REF.	Expediente No.	02-021.256
	Patente de Invención:	"LUZ DELANTERA DE MOTOCICLETA Y ESTRUCTURA DE MONTAJE PARA LUZ DELANTERA DE MOTOCICLETA"
	Solicitante:	HONDA GIKEN KOGYO KABUSHIKI KAISHA

ASUNTO	Radicaci3n	02021256
	Tr3mite	002
	Evento	001
	Actuaci3n	430
	Oficio	1720
	Folios	004

T3tulo de la solicitud: "Luz delantera de motocicleta y estructura de montaje para luz delantera de motocicleta"

Figura 1 de la solicitud en estudio

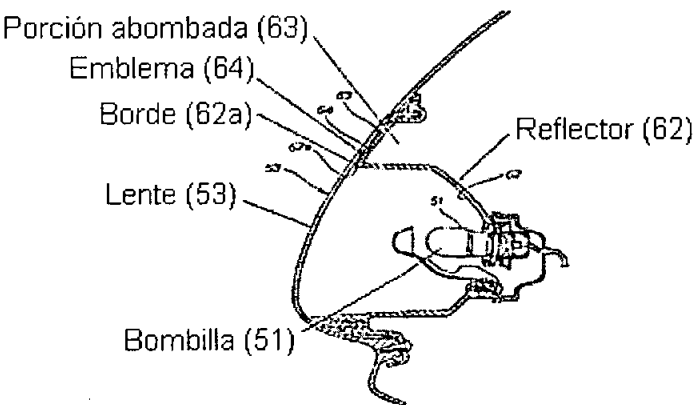
La reivindicación independiente número 1 enseña: *Una luz delantera de motocicleta que comprende una bombilla, un reflector y una lente, caracterizada porque comprende una porción abombada que se extiende desde el borde de dicho reflector, estando dicha porción abombada por delante de la lámpara e inclinada hacia atrás; sobre dicha porción abombada se dispone un emblema, estando dicha porción abombada y dicho emblema cubiertos integralmente por dicha lente; y dicha luz delantera se monta directamente en un carenado delantero.*

Figura 2 del documento D1 JP 2000062665

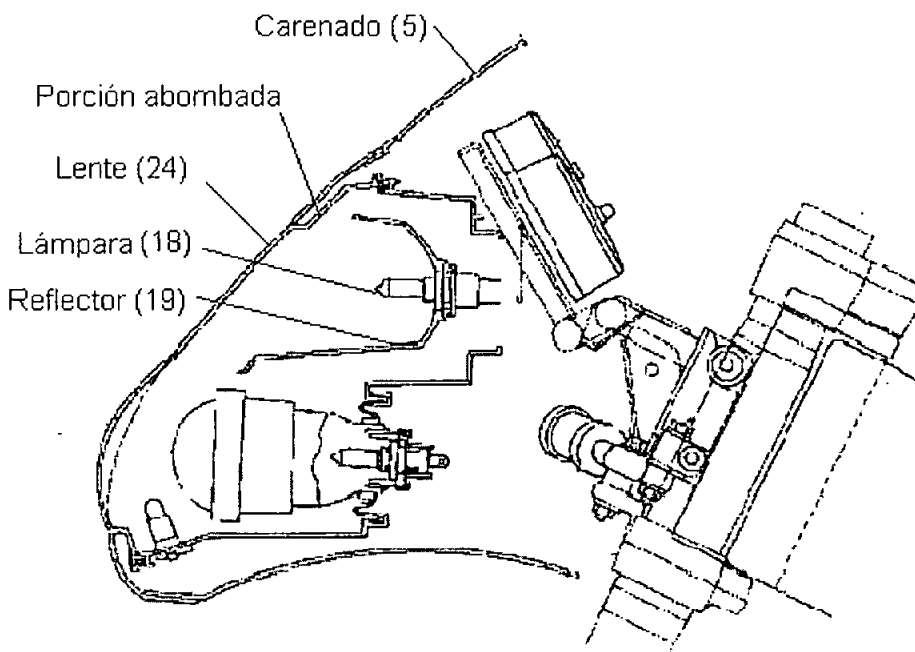
4.1.2.1. El documento JP 2000062665 (nombrado como D1) se refiere a un cuerpo delantero de una motocicleta, enseñando las luces delanteras y la estructura que las soporta, dicha motocicleta comprende:

Una porción abombada ubicada por delante de la lámpara (18) e inclinada hacia atrás.

Una lente (24).

Dicha porción abombada es cubierta por la lente (24).

4.1.2.2. El documento D1 enseña una luz delantera de una motocicleta y su estructura de montaje, con las mismas características técnicas esenciales de la luz delantera de motocicleta enseñada en la presente solicitud, excepto que sobre una porción abombada de la estructura de dicha luz se dispone un emblema. Ver folios 134 a 137.

- 2.1. Ni el D1 ni el D2 describen o sugieren ninguna pieza o porción de pieza interior a la lente que pueda ser utilizada para soportar el emblema, aparte de la propia lente o cubierta.
- 2.2. Ni el D1 ni el D2 describen o sugieren la forma de la porción del reflector abombada e inclinada hacia atrás.
- 2.3. La invención reivindicada supone una reducción en el número de componentes y una mejora del diseño respecto de la estructura de montaje de emblema descrito en D2.

Figura 1 del documento D2 U H0-49536

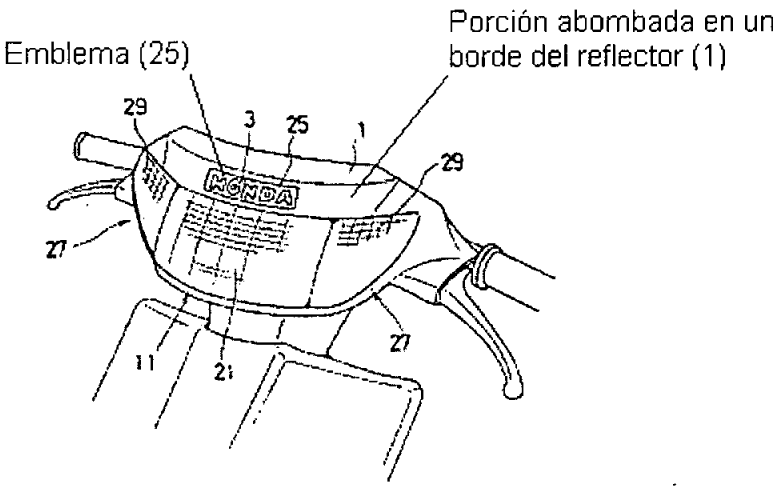
4.1.2.3. El documento U H0-49536 (nombrado como D2) enseña una luz delantera de motocicleta (21) que contiene un emblema (25) sobre una porción abombada en un borde del reflector (1). Ver folio 138.

4.1.3. Siendo en el estado de la técnica el documento **D1** el más cercano al objeto de la invención de la presente solicitud, combinando la solución propuesta en **D1** con la solución expuesta en **D2**, que menciona un emblema dispuesto sobre el borde superior de dicho reflector (21), se observa como estas dos ideas en conjunto logran inspirar una solución de las mismas características a la propuesta por la solicitud en estudio.
